改善箇所説明図

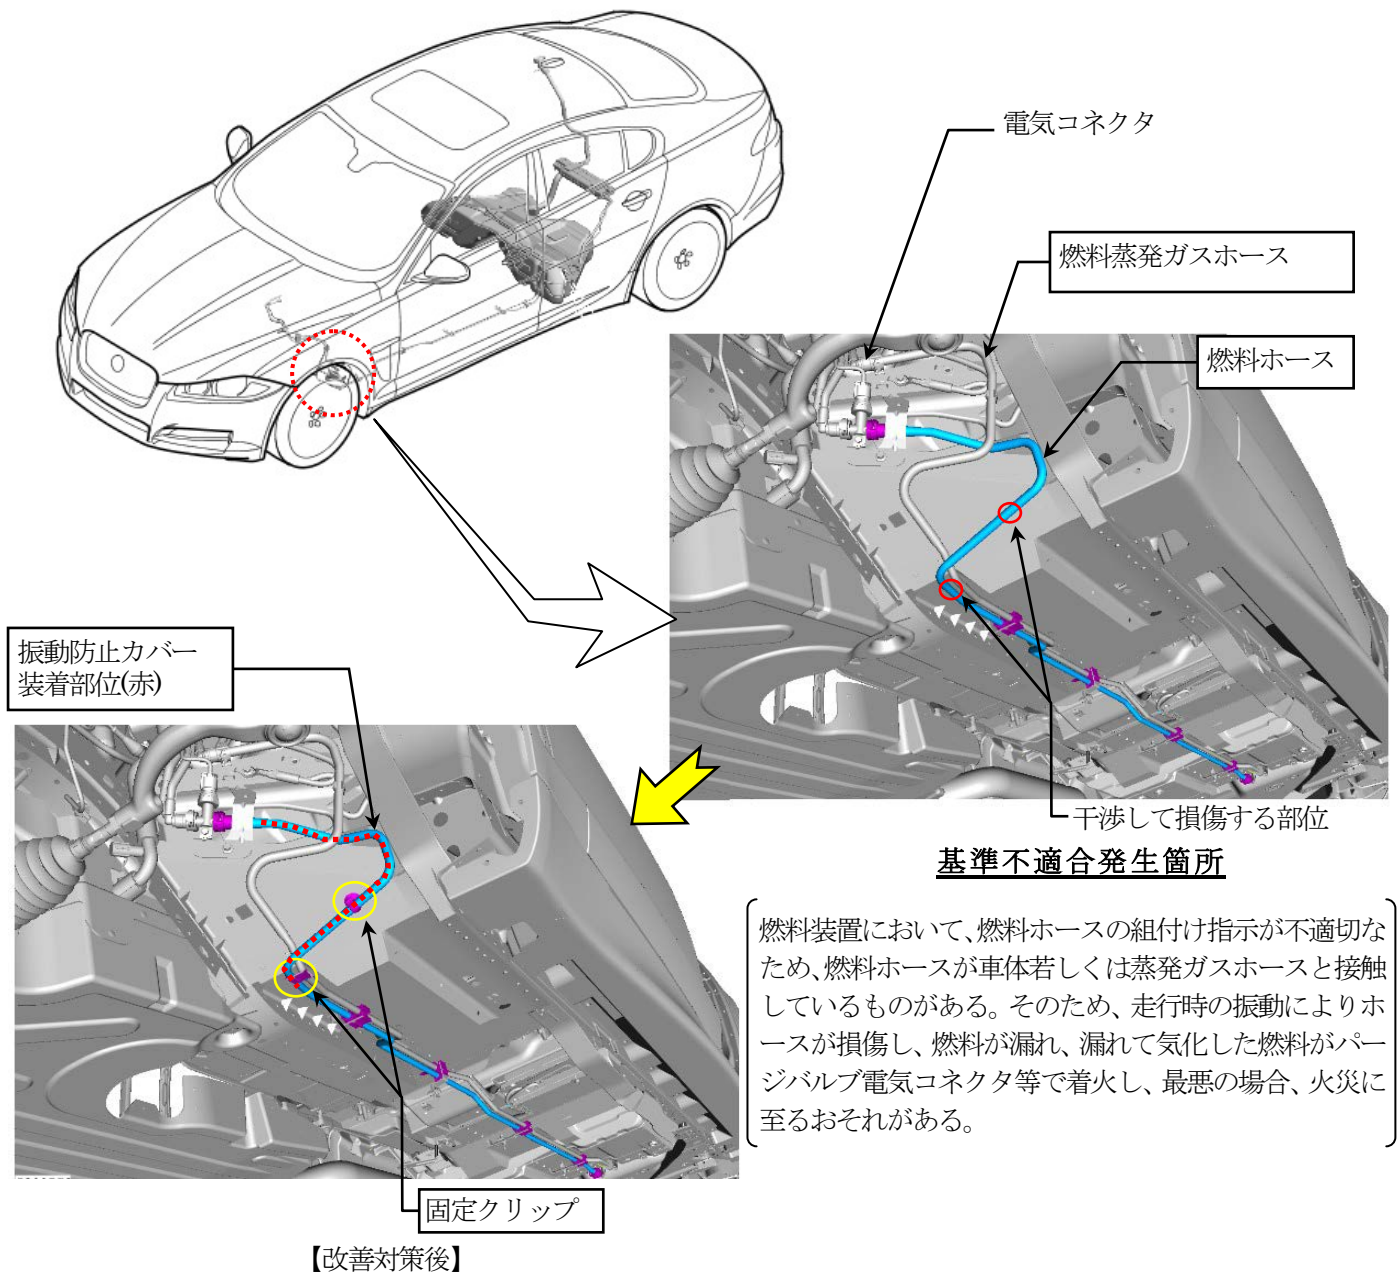
全車両、燃料ホースを点検し、損傷、接触痕が有る場合には、振動防止カバー付の燃料ホースと新品の燃料蒸発ガスホースを交換し、燃料ホースを固定するクリップを追加する。また、振動防止カバー付の燃料ホースが取り付けられていない場合には、振動防止カバー付の燃料ホースと新品の燃料蒸発ガスホースを交換し、燃料ホースを固定するクリップを追加する。
